ALCALDÍA MAYOR DE BOGOTÁ D.C. Fondo Prevención y Atención Emergencias	CONCEPTO TÉCNICO SOBRE NECESIDAD DE ESTUDIOS DETALLADOS DE AMENAZA Y RIESGO POR FENÓMENOS DE REMOCIÓN EN MASA DENTRO DEL TRÁMITE DE LICENCIA URBANÍSTICA	Código:	GPR-FT-10
		Versión:	04
		Fecha de revisión:	21/06/2011

1.1 CONCEPTO TÉCNICO No. CT:	CT-6996
1.2 ÁREA:	Técnica y de Gestión
1.3 COORDINACIÓN:	Investigación y Desarrollo
1.4 REFERENCIA CRUZADA RADICADO FOPAE:	2013ER13384
1.5 RESPUESTA OFICIAL No.	RO-64627

2.1 SOLICITANTE:	CURADURÍA URBANA No. 5
2.2 PROYECTO:	VIVIENDA NUEVA
2.3 LOCALIDAD:	4. San Cristóbal
2.4 UPZ:	50. La Gloria
2.5 BARRIO O SECTOR CATASTRAL:	LA VICTORIA
2.6 DIRECCIÓN:	Calle 40A Sur No 3 - 12 Este
2.7 CHIP:	AAA0003LSBR
2.8 MANZANA CATASTRAL:	5
2.9 PREDIO CATASTRAL:	8
2.10 ÁREA (Ha):	0.022665 (*)
2.11 FECHA DE VISITA:	Julio 18 de 2013

Figura 1. Localización general del proyecto ubicado en la Calle 40A Sur No 3 - 12 Este del barrio La Victoria de la Localidad de San Cristóbal en el Plano Normativo de Amenaza por Remoción en Masa del POT (Decreto 190 de 2004) y referencia de los antecedentes citados en el numeral 5.

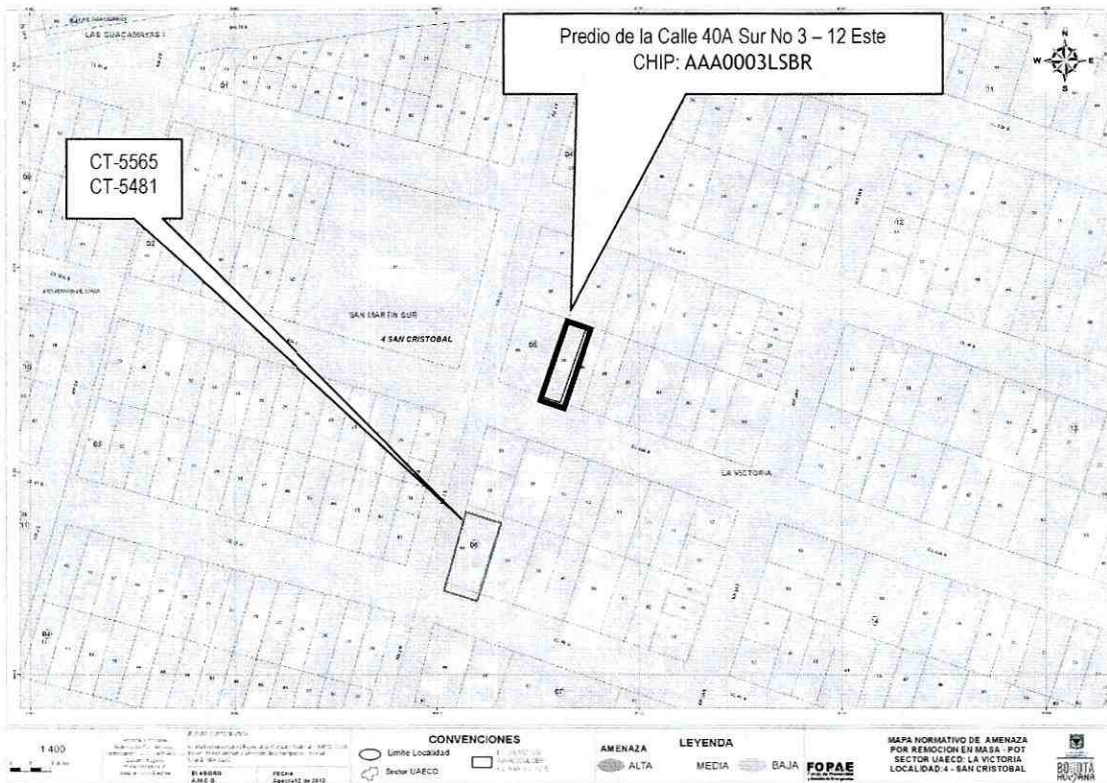
Conforme con el plano normativo de “Amenaza por Remoción en Masa” del Plan de Ordenamiento Territorial de Bogotá - POT, el sector donde se localiza el proyecto “Vivienda Nueva” ubicado en la Calle 40A Sur No 3 - 12 Este, del barrio La Victoria de la Localidad de San Cristóbal, se encuentra en una zona de AMENAZA MEDIA por procesos de remoción en masa (Figura 1).
